改善箇所説明図

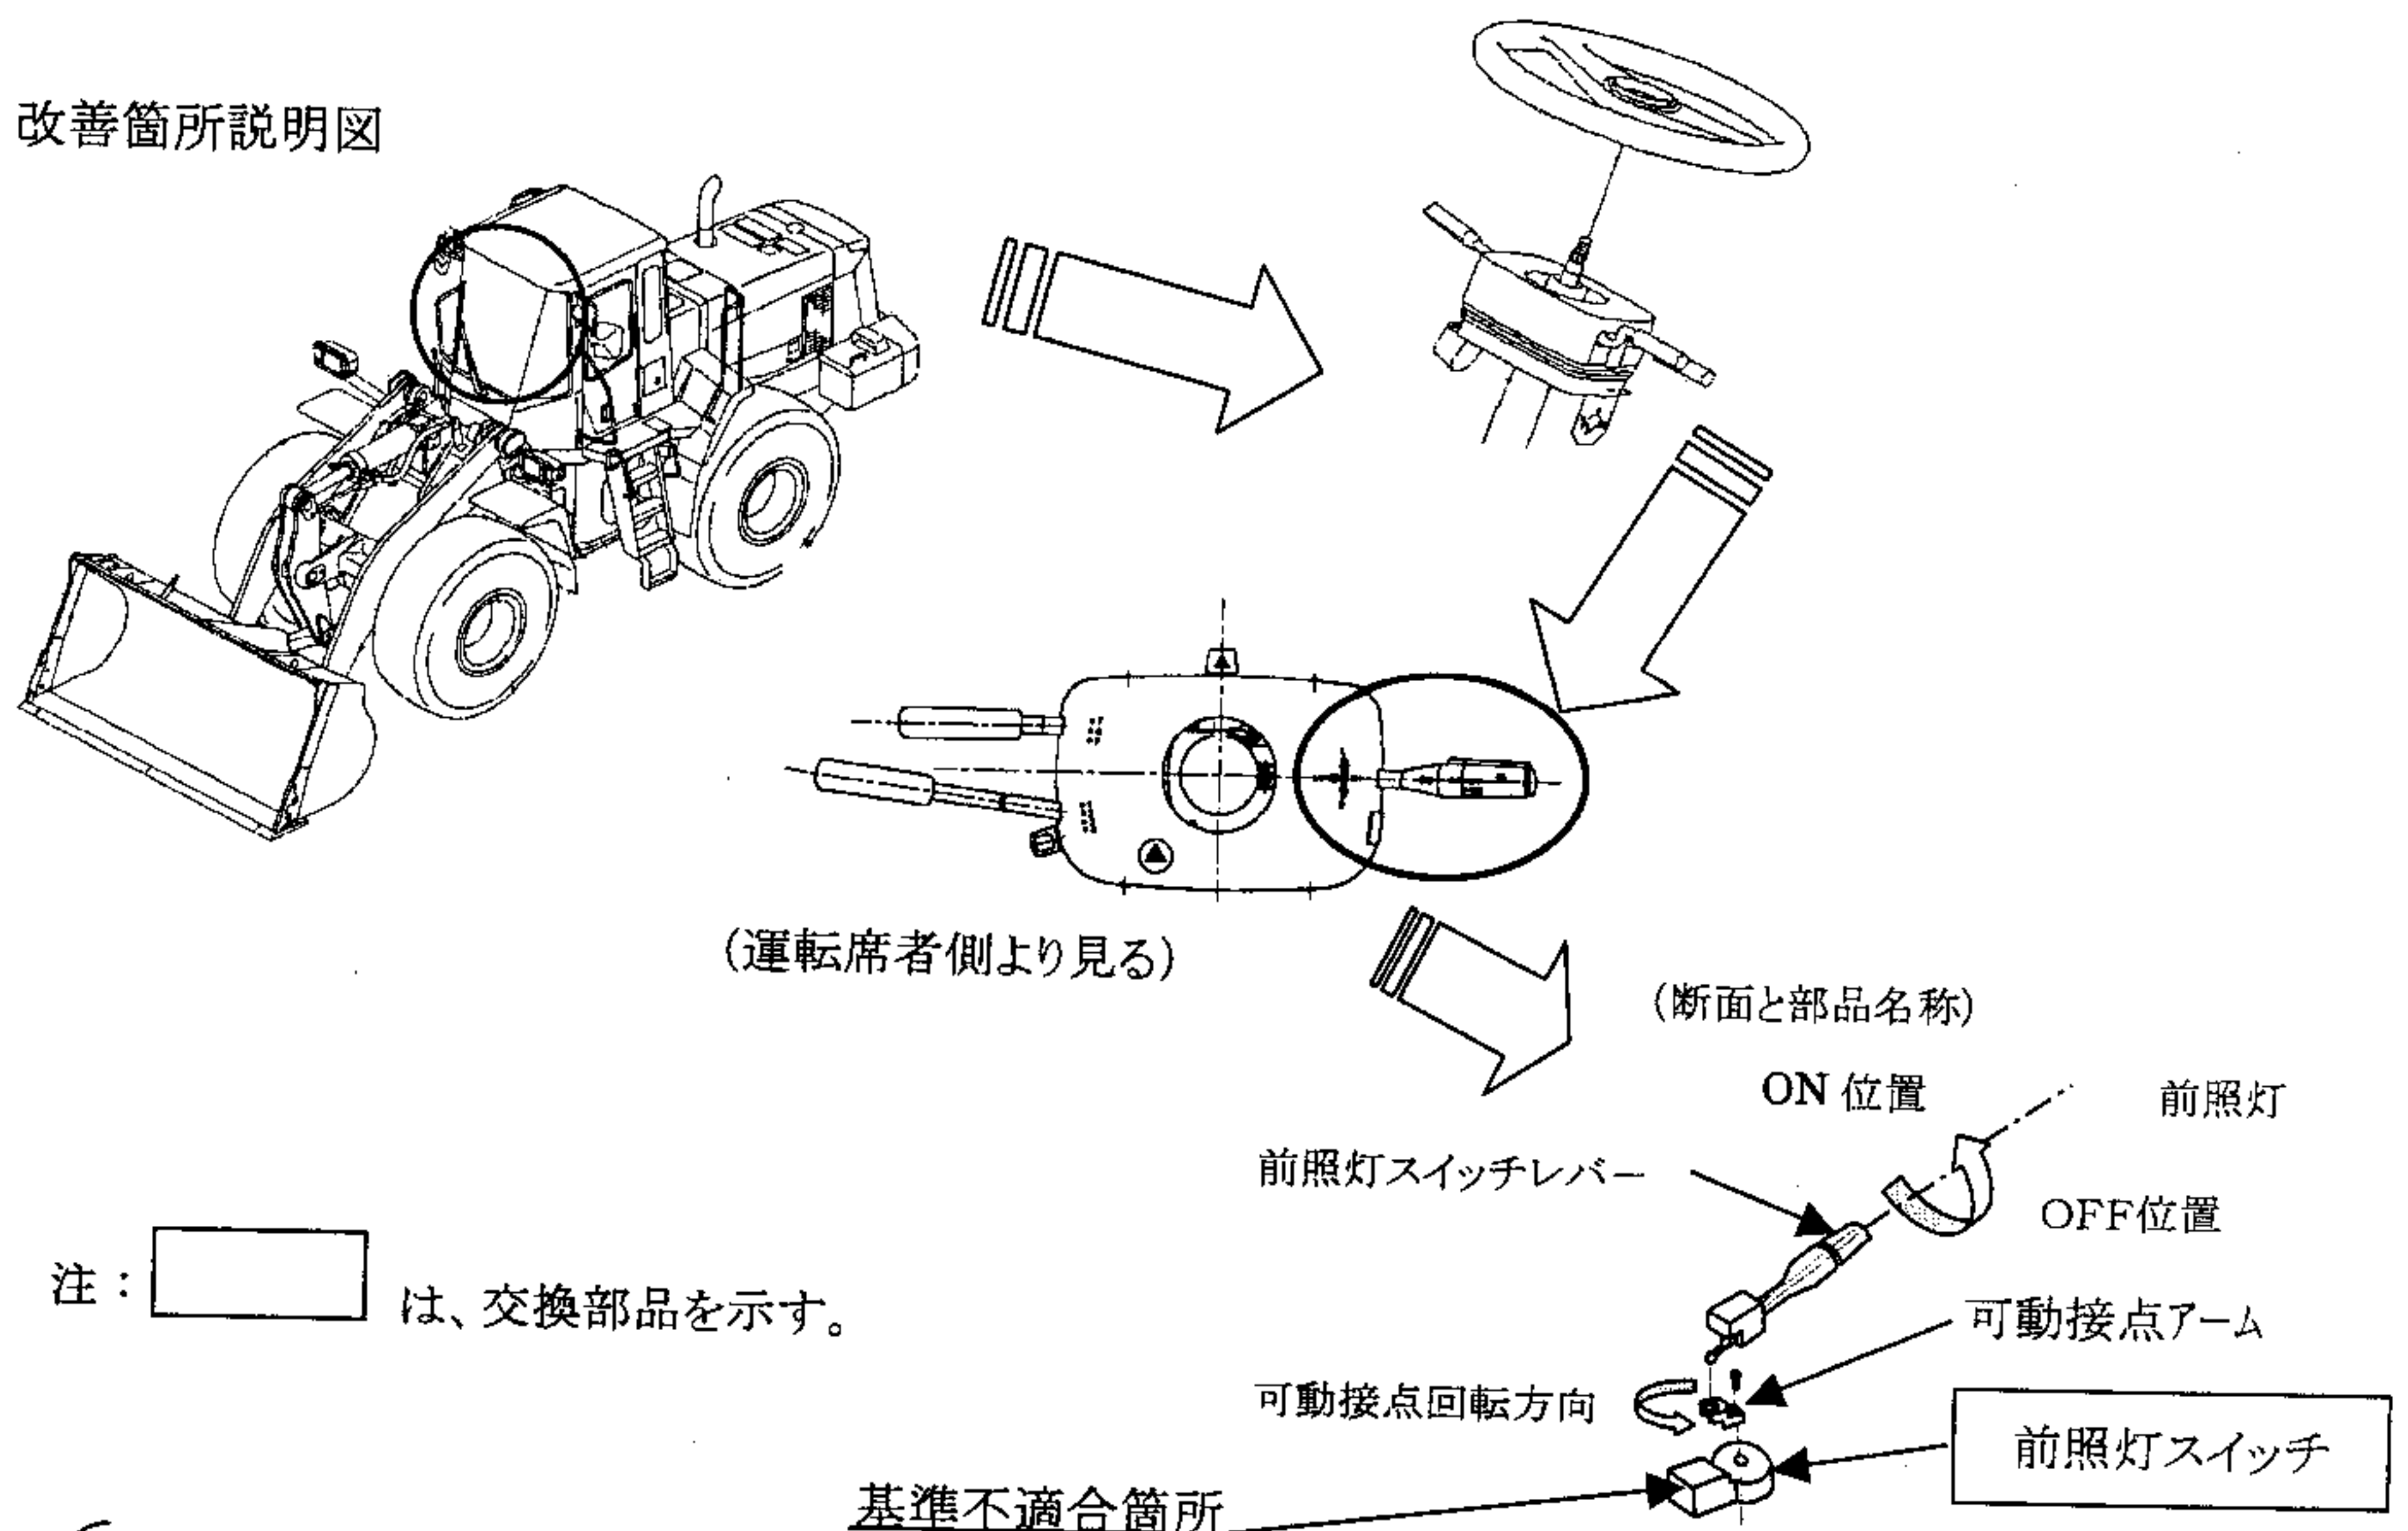
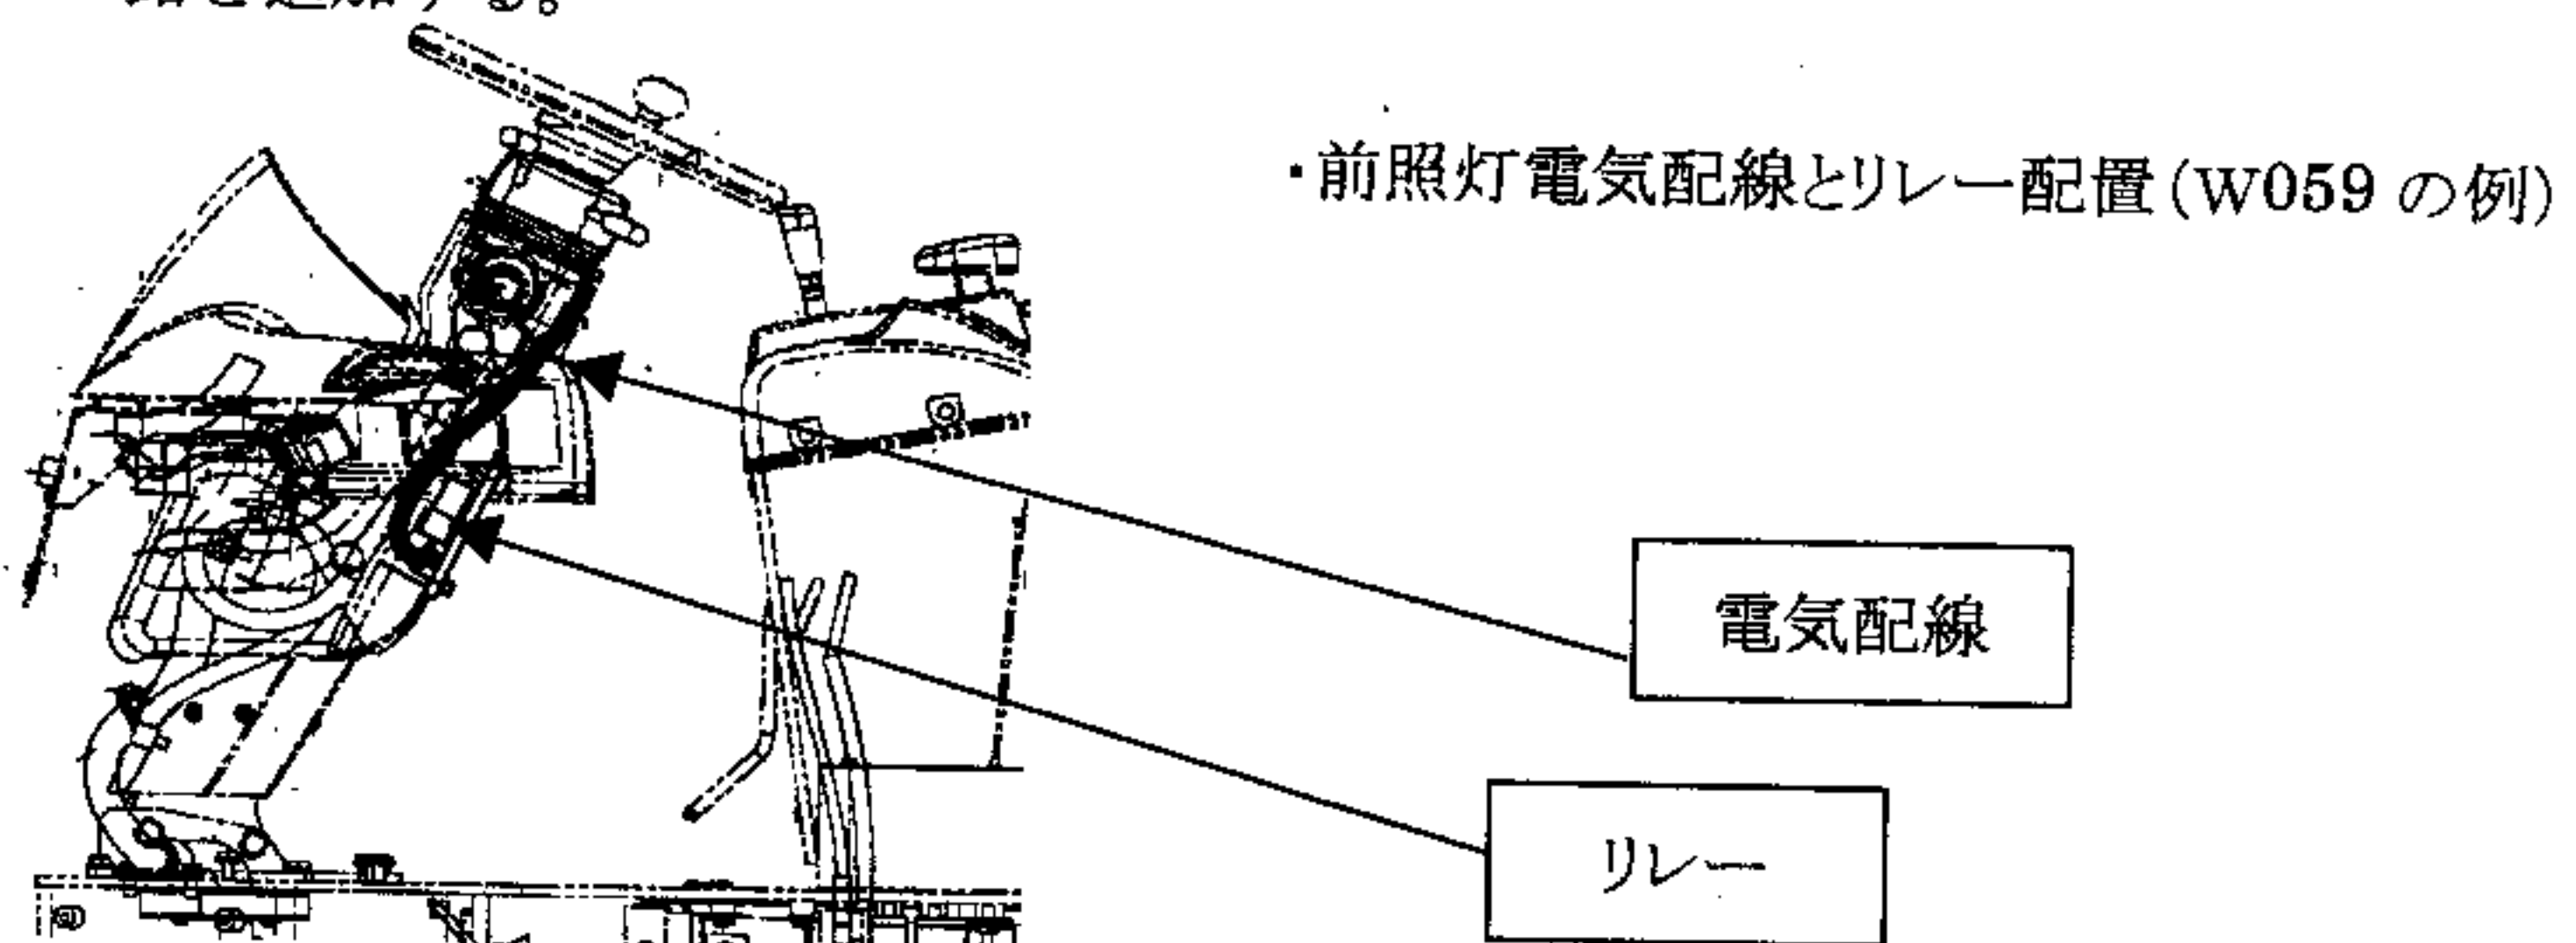
前照灯スイッチにおいて、接点しゅう動部の潤滑用グリスに不適切なものが混入したため、使用過程で磨耗粉、または潤滑用グリスの酸化物が当該摺動部に生成し、接点部の接触抵抗が増大することがある。そのため、そのまま使用すると、前照灯が点灯しなくなるおそれがある。

改善措置の内容:

- ① 全車両、当該前照灯スイッチを正規のグリス塗布した良品と交換する。
- ② 全車両、当該スイッチの作動電流を低減するために、前照灯の電気回路にリレー回路を追加する。

識別: 前照灯スイッチ用コネクタ部に白色ペンキを塗布し識別する。
